### Wettbewerb reformierte Kirche mit Kirchgemeindehaus in Zürich-Unterstrass.

## WETTBEWERB FÜR EINE REFORMIERTE KIRCHE MIT KIRCHGEMEINDEHAUS IN ZÜRICH-UNTERSTRASS.

6. Rang (1500 Fr.), Entwurf Nr. 57. — Architekt Prof. Friedrich Hess, Zürich.  
Südansicht 1 : 1000, Grundriss und Schnitt 1 : 800.

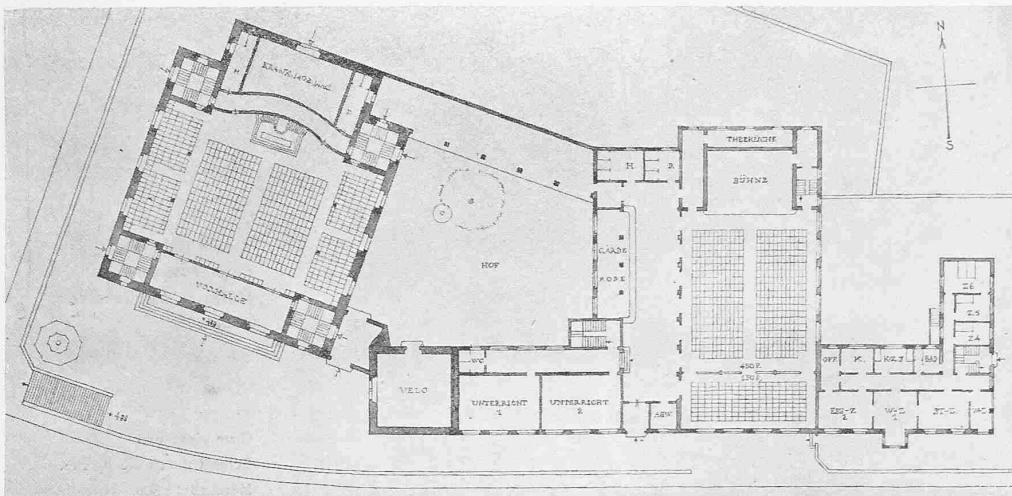
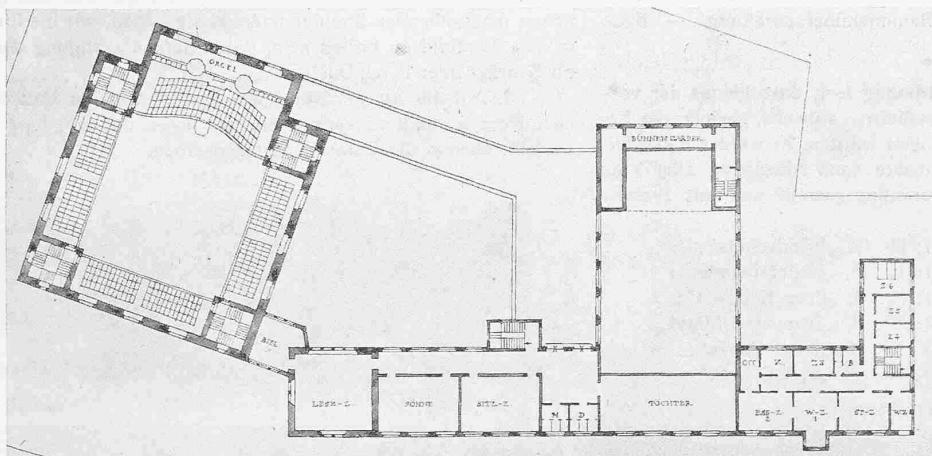
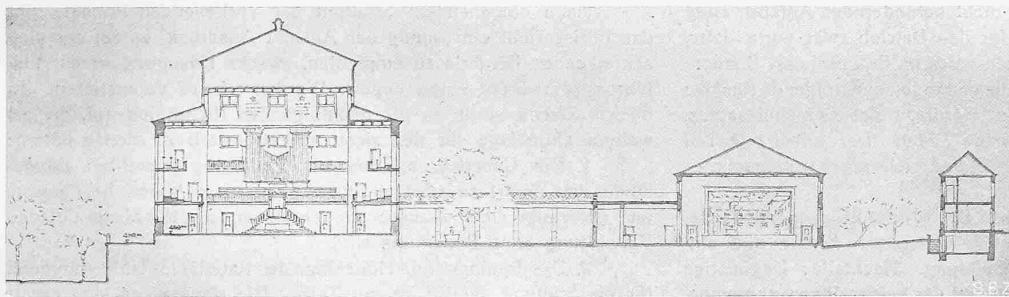
Projekt Nr. 57 „F.A.C.D.F.“. Klare Gruppierung der Baumasen mit ausgesprochener Orientierung nach dem Grünzug der Milchbuckstrasse. Die zentrale Kirchenanlage weist doppelte Emporen und weit über das verlangte Mass gehende Sitzplatzzahl auf. Die Weglassung der Laterne und der zweiten Empore würde die Sitzplatzzahl reduzieren und auch äusserlich eine wesentliche Verbesserung bedeuten. Hervorzuheben die südliche Lage der Unterrichtsräume, zu bemängeln die ungenügende Ausnützung der nördlichen Bauplatzpartie. — Baukosten 2205000 Fr.

Ankauf (1000 Fr.).  
Entwurf Nr. 20.  
Verfasser Max Gomringer,  
Zürich.

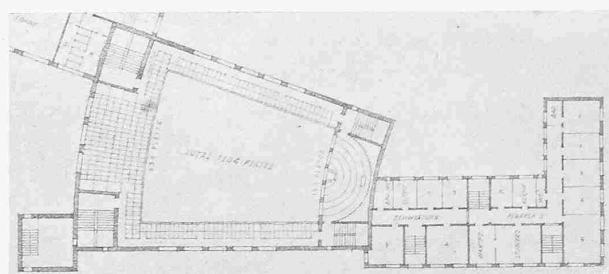
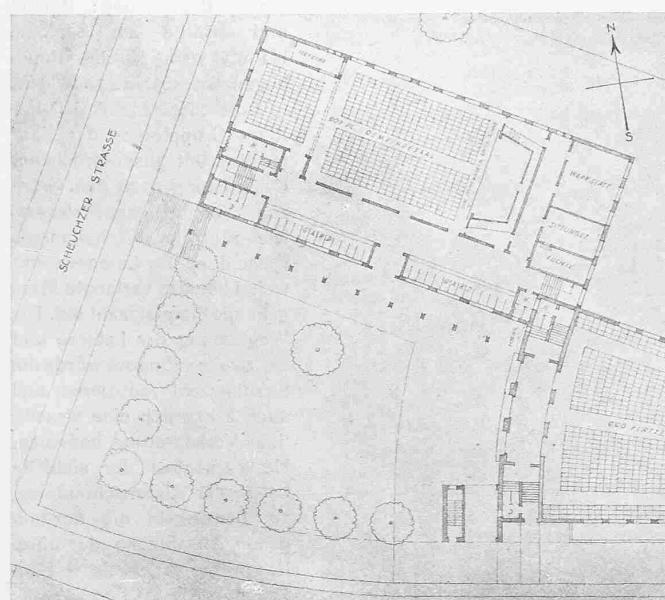
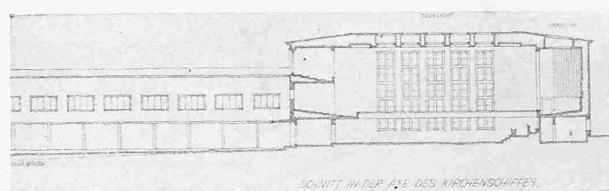
Projekt Nr. 20, „In grossen Zügen“. Annehmbare Gruppierung der Baukörper mit stark in Erscheinung tretendem Turm. Möglichkeit einer den Fussgängerverkehr nicht behindernden Anfahrt. Gute Disposition der Verkehrsräume, für den Betrieb zwar vorteilhafte, jedoch nördliche Lage des Gemeindesaales im Erdgeschoss. Sonnenlage der Räume für die Jugend. Zu beanstanden sind folgende Punkte: Mangel einer Vorhalle zur Kirche, Nordlage des Gemeindesaales, Verlegung der Pfarrhaustreppen nach Süden. Der unbebaute Teil des Grundstückes ist stark beschattet und nicht nutzbar gemacht. — Baukosten 1680000 Fr.

Ankauf (1000 Fr.), Entwurf Nr. 60. — Architekten Gebr. Pfister, Zürich. — Grundrisse und Querschnitte, 1:800.

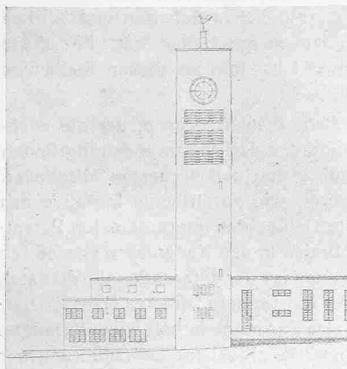
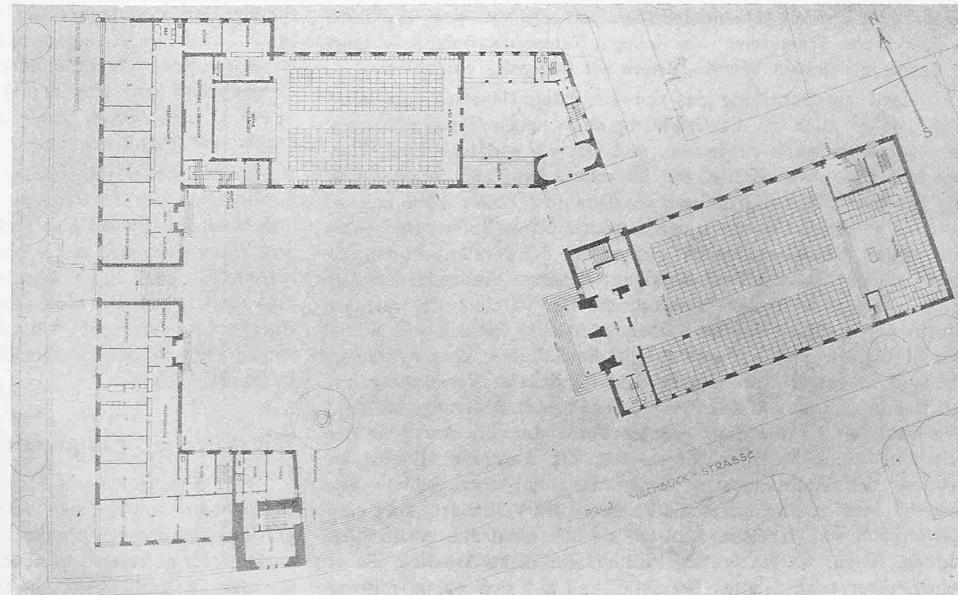
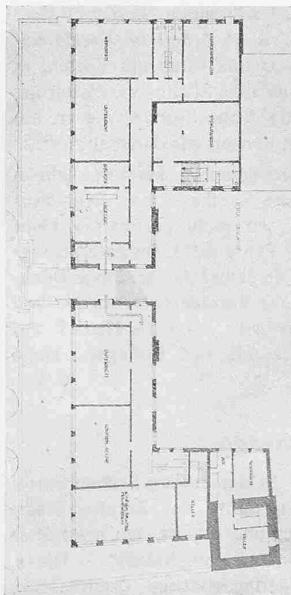
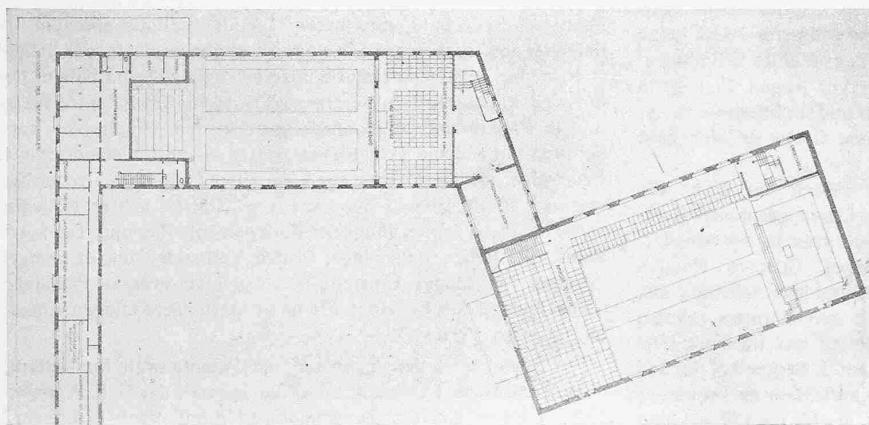
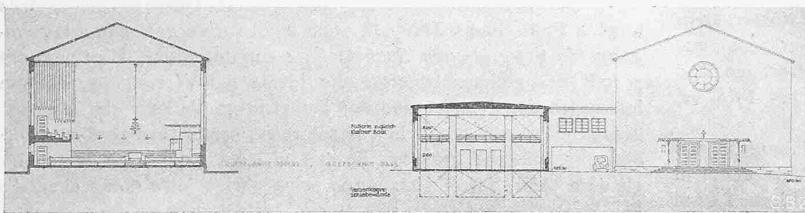
Projekt Nr. 60, „Kirchplatz“ II. Glücklich proportionierte, nach Süden offene Hofbildung mit dominierender Kirche und einheitlicher architektonischer Durchbildung. Nachteile: Ungünstige Nordwestlage der Unterrichtsräume und der beiden Pfarrwohnungen, Lage des kleinen Saales auf Galerihöhe. Die grundsätzlich nicht ungünstig gewählte Turmstellung bedingt den Ausschluss des Entwurfes wegen der vorhandenen Baulinienüberschreitung. — Baukosten 1725000 Fr.

4. Rang (2300 Fr.), Entwurf Nr. 8. — Architekt Martin Risch, Zürich. — Süd- und Westansicht, 1 : 1000.

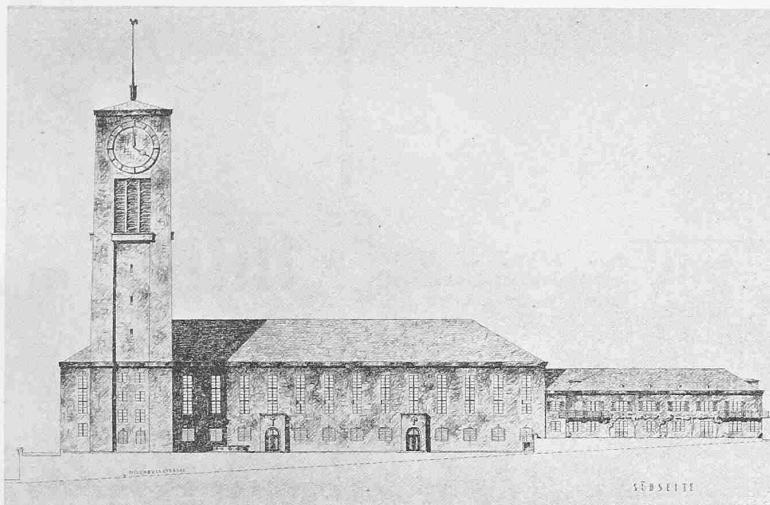
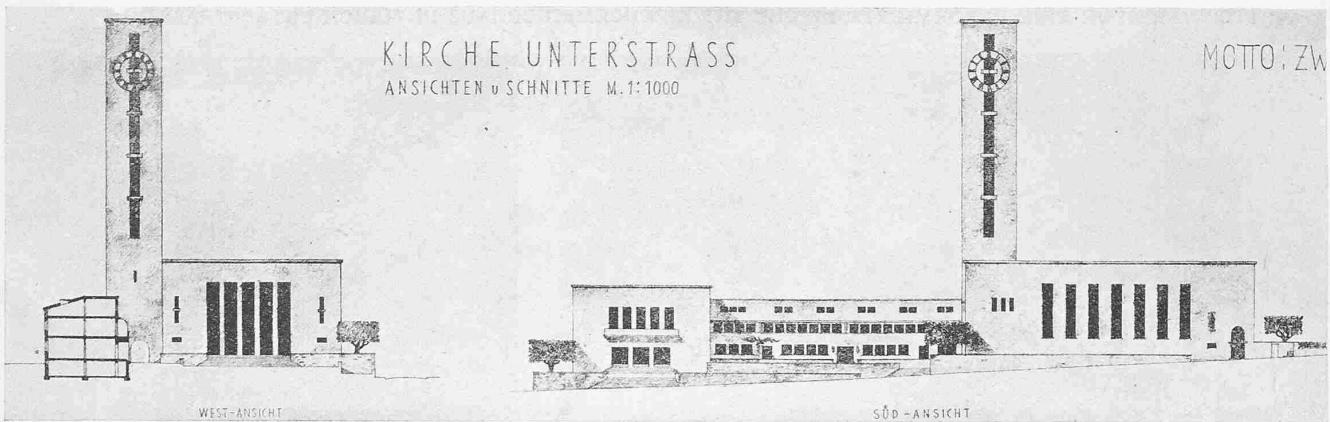
Projekt Nr. 8 „Turm und First“. Rationelle Ausnützung der verfügbaren Baufläche. Interessanter Versuch der Vereinigung von Kirche und Kirchgemeindehaus zu einem einheitlichen, wirkungsvollen Baukörper, der jedoch verschiedene Inkovenienzen zur Folge hat. Axialer Kirchenhaupteingang unrichtigerweise nach der Scheuchzerstrasse zu orientiert und ohne das erforderliche Vorgelände; ungünstiges Vordrängen des nur mit einer theatralischen Halle mit der Kirche verbundenen Turmes, in dem isoliert Bibliothek und Lesezimmer untergebracht sind. Unterrichtszimmer nicht gut belichtet, Pfarrgärten im Schatten. — Baukosten 2235000 Fr.

5. Rang (2000 Fr.), Entwurf Nr. 18. — Architekten Schneider & Landolt, Zürich. — Ansichten 1 : 1000; übrige Risse 1 : 800.

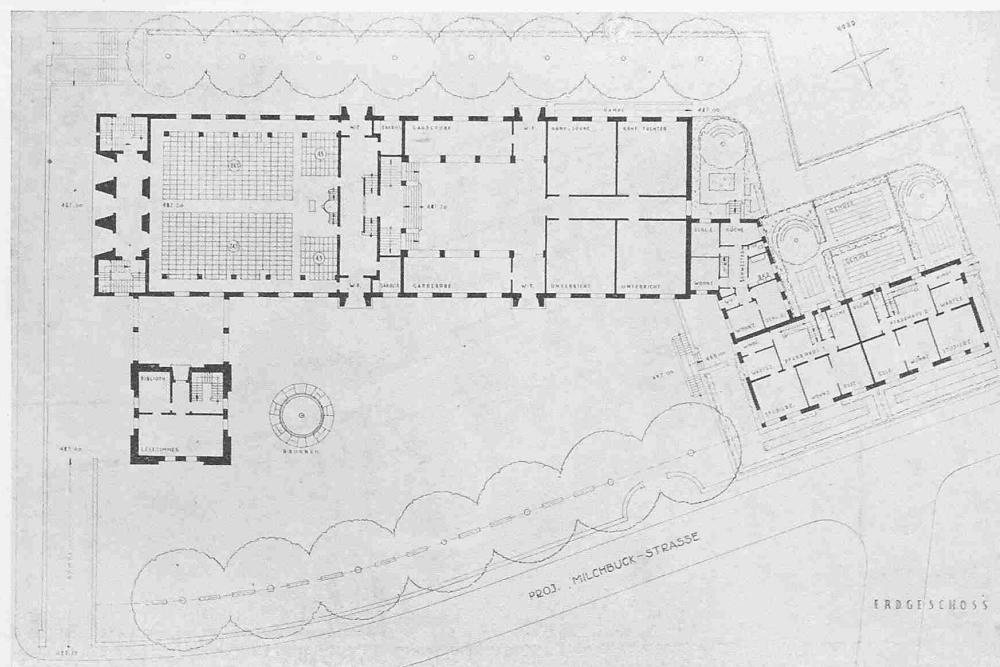
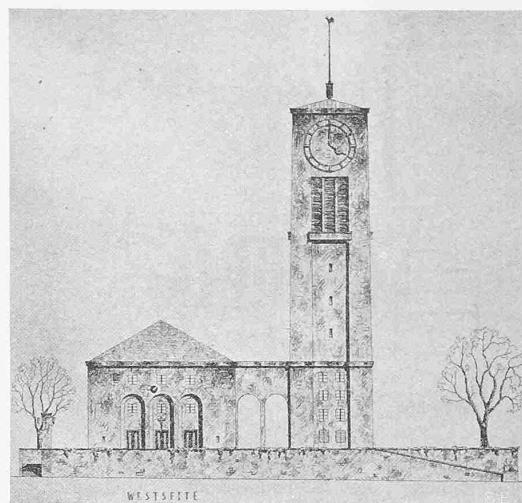
Projekt Nr. 18 „Zwei Plätze“. Unter zweckmässiger Anpassung der Baukörper an das Gelände und die gegebenen Grenzen wird ein nach Süden offener Hof geschaffen. Geländeterrassierung, Freitreppe und Zugänge zur Kirche und zum Saalbau im allgemeinen übersichtlich und, wie Modell zeigt, unter Berücksichtigung perspektivischer Ueberschneidungen angeordnet. Grundrissdispositionen von Kirche, Pfarrwohnungen und Saalbau zeigen sicheres Gefühl für klare, räumliche Gestaltung. Zu bemängeln ist am Saalbau die zwangsläufig betonte Symmetrie der Fensteranordnung im Aeußern, die im Gegensatz zu dem Bedürfnis im Innern steht. Die Baumasen sind in ihrer kubischen Gesamtanordnung gut gegliedert, entbehren aber in der Verwendung der architektonischen Mittel einer wahren, innern Begründung: Balkon und Risalite am Saalbau, Haupteingang Kirche, Rundbögen. Baukosten 2135000 Fr.
